Van: Thomas, Arthur <athomas@aaenmaas.nl>
Verzonden: dinsdag 16 augustus 2016 10:49
Aan: Jan Verkuyl (Bureau Verkuyl)
CC: Herk, Joris van; Vergeldt, Luuk; Dobber, Patrick; Kloosterboer, Hanneke
Onderwerp: FW: waterparagraaf BP Honderdmorgensedijk 2

Ik heb de waterparagraaf voor het bestemmingsplan 'Honderdmorgensedijk 2 Vught' en de opmerkingen hierover van gemeente Vught bekeken.

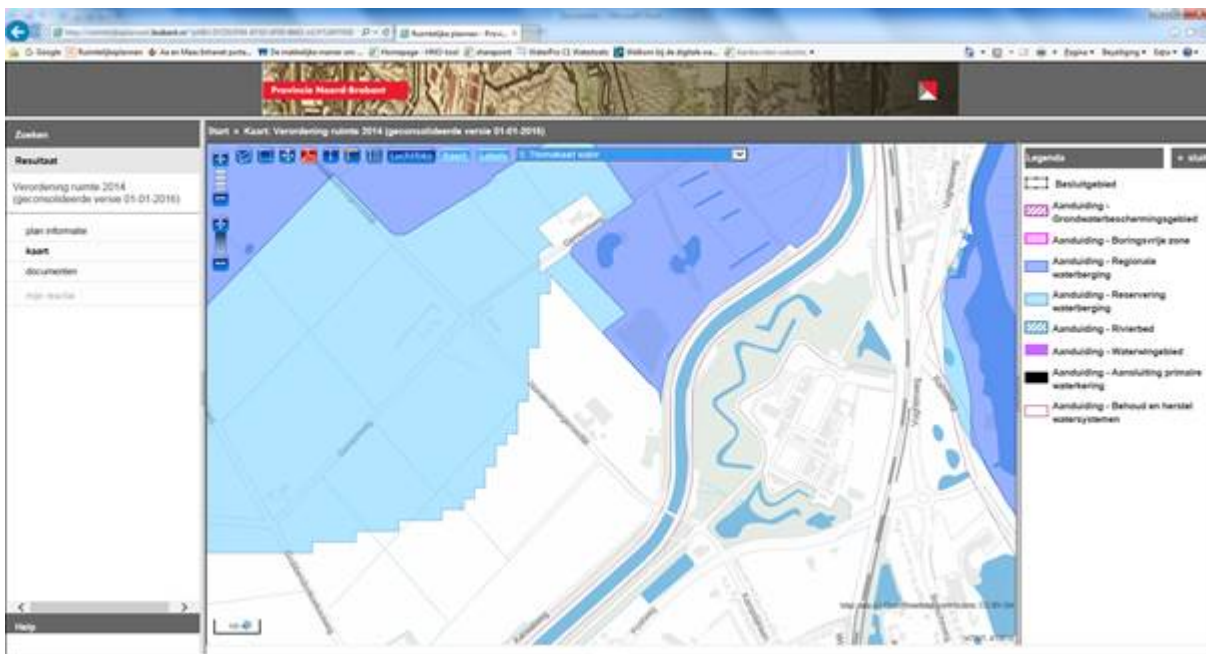
Verder blijkt volgens mijn gegevens een stukje van het noord-oostelijk deel binnen regionaal waterbergingsgebied te vallen (zie onder). Mocht ik me vergissen dan is er niets aan de hand. Mocht mijn inschatting echter kloppen, dan moet worden gezien of er eventuele compenserende maatregelen nodig zijn. Hierover kan ik pas volgende week meer duidelijkheid geven i.v.m. de afwezigheid van een collega die over dit onderwerp gaat.
